18号楼原方案

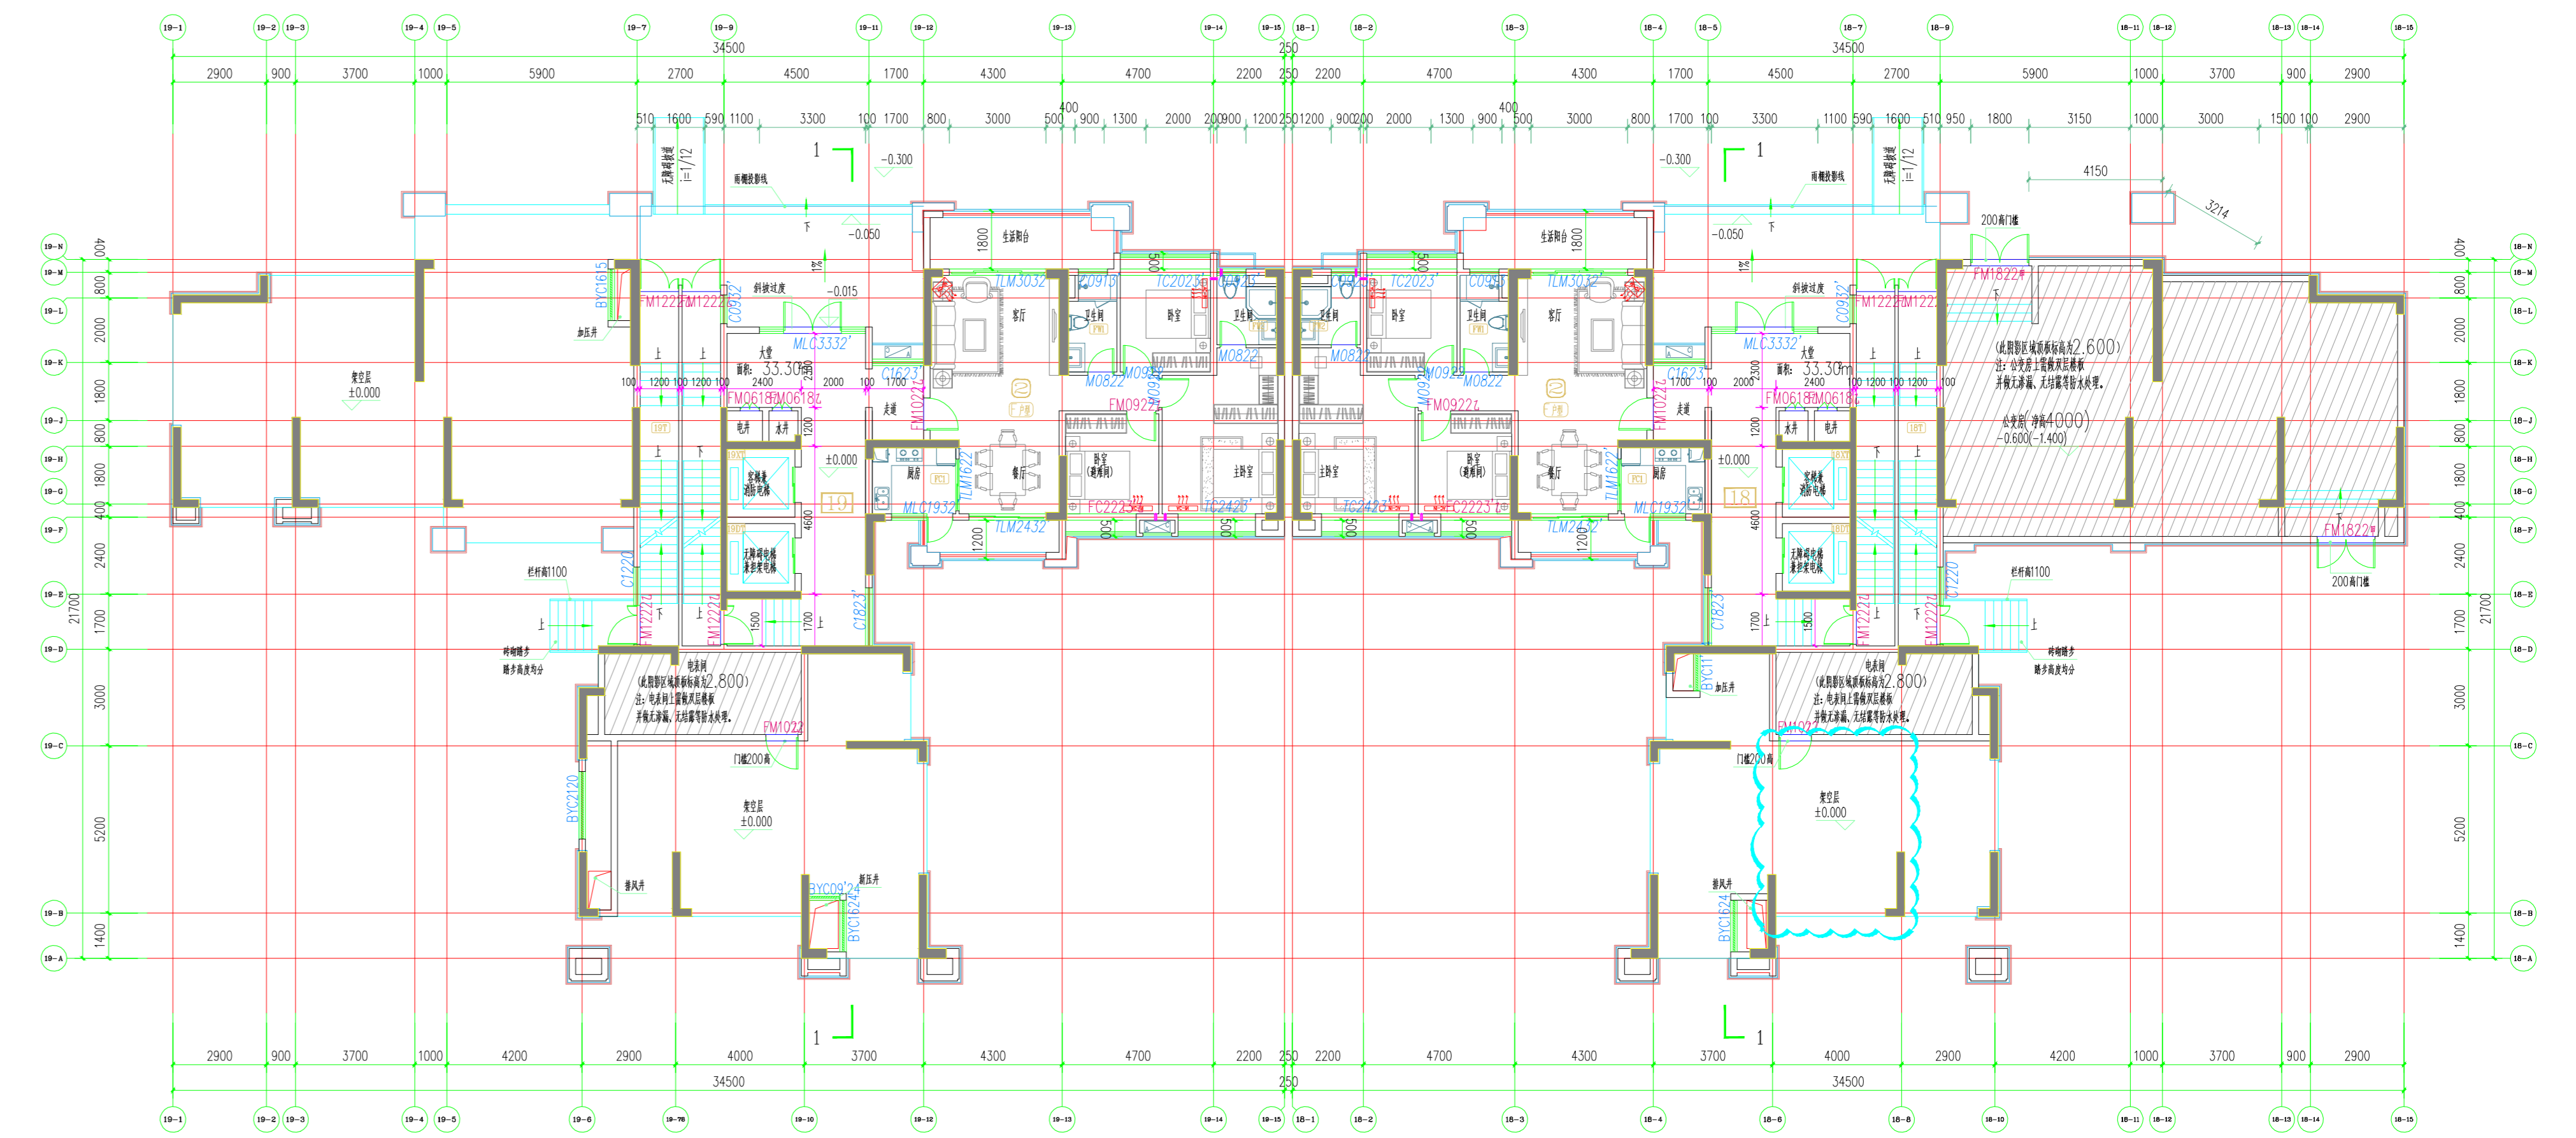
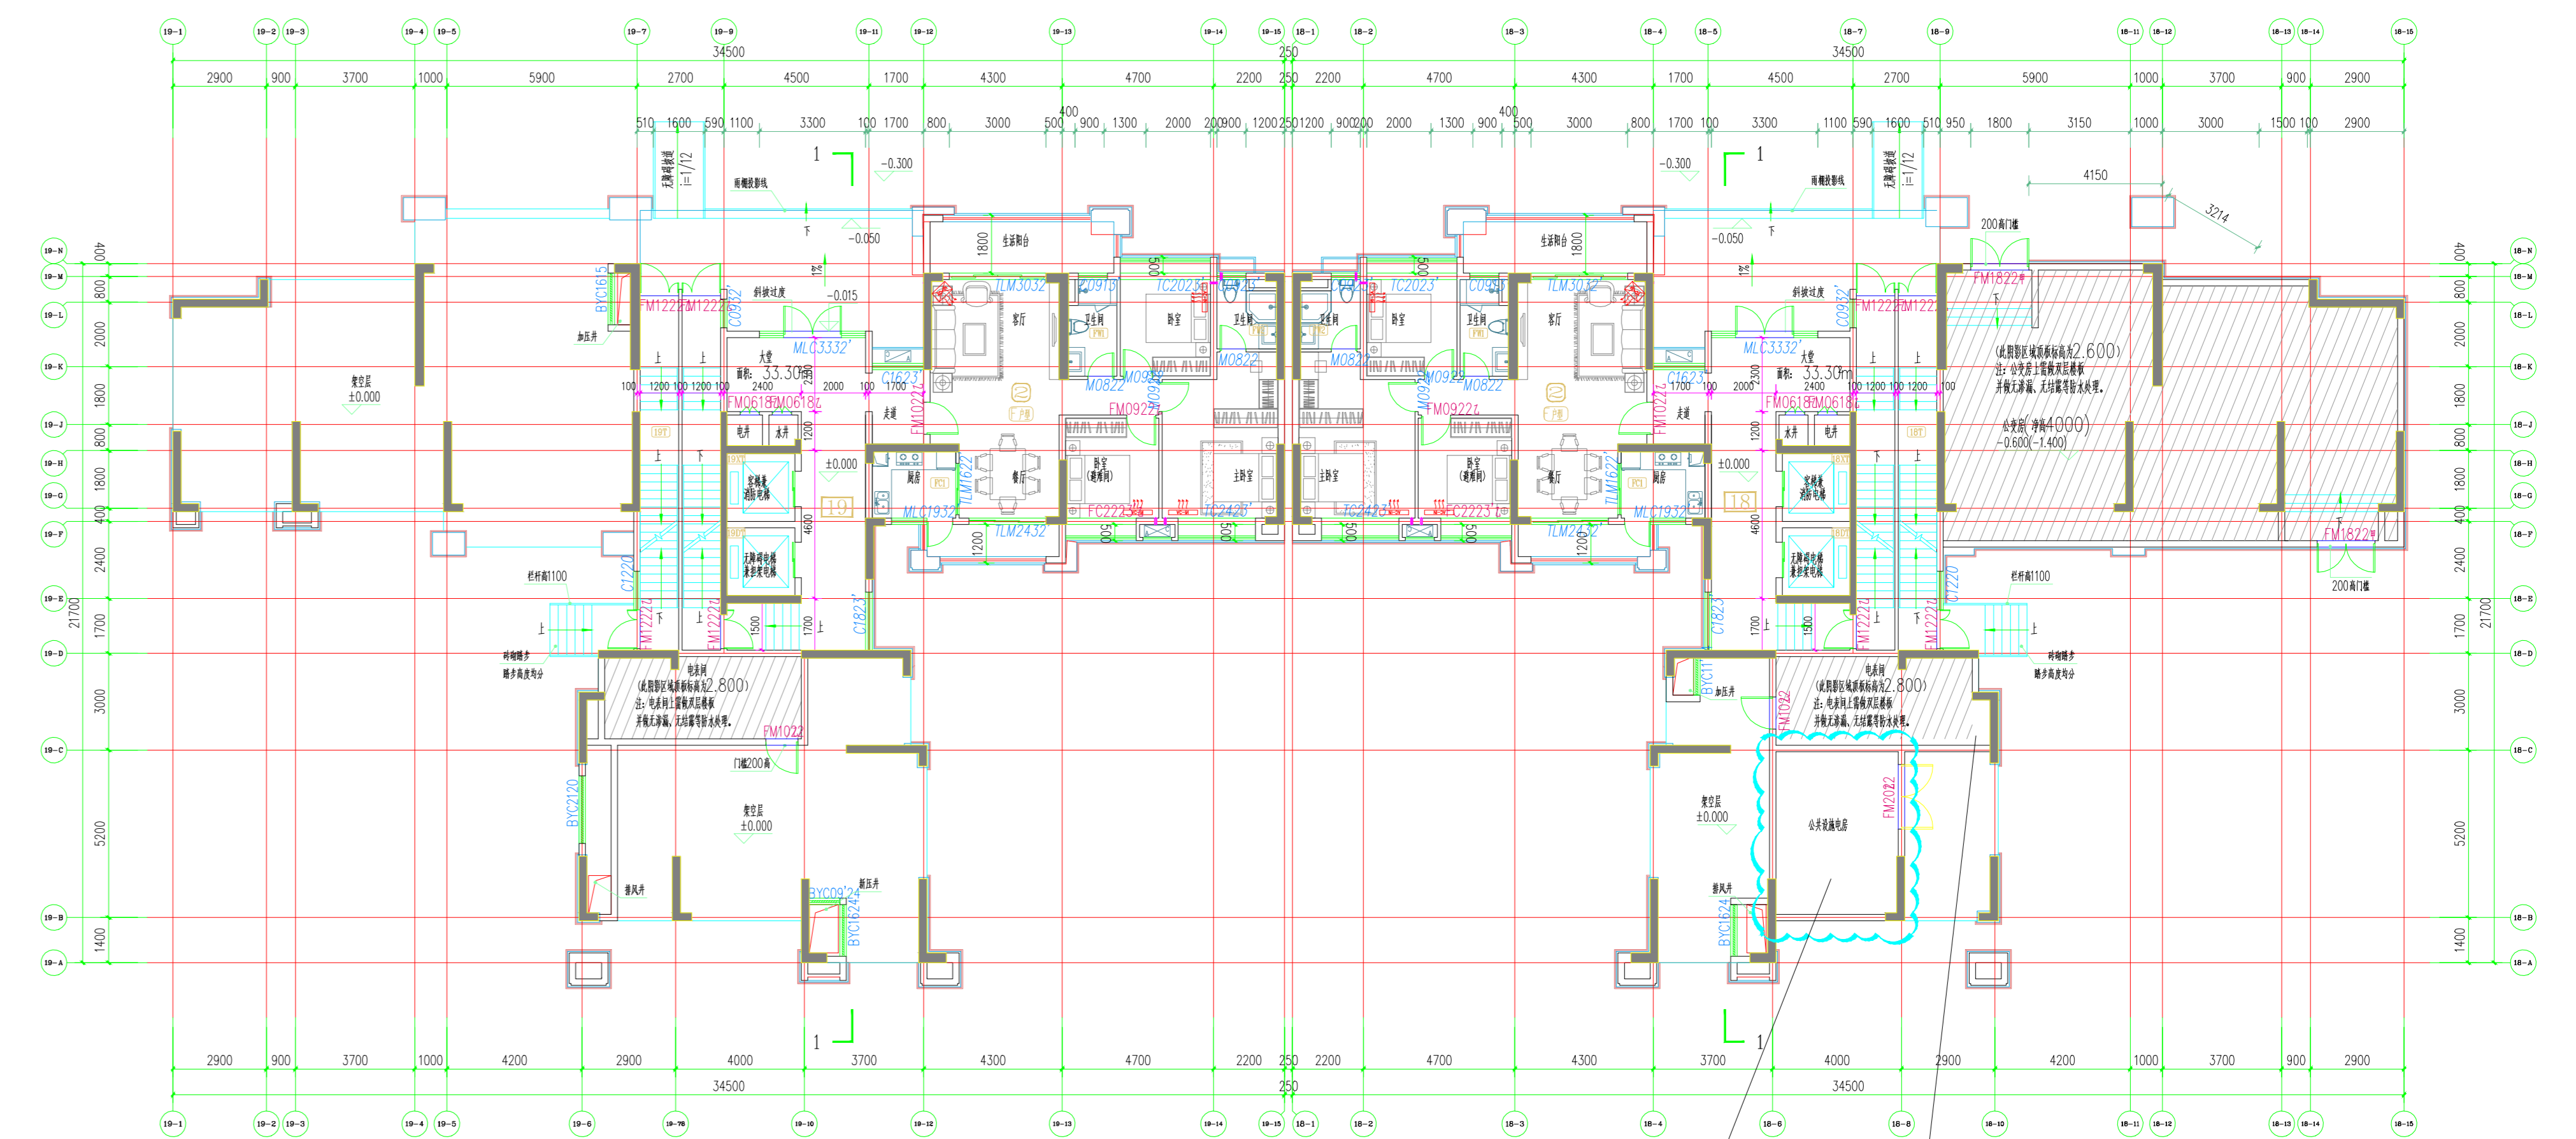
18栋首层增加一个公共设施电房;

18栋首层电表间范围调整;
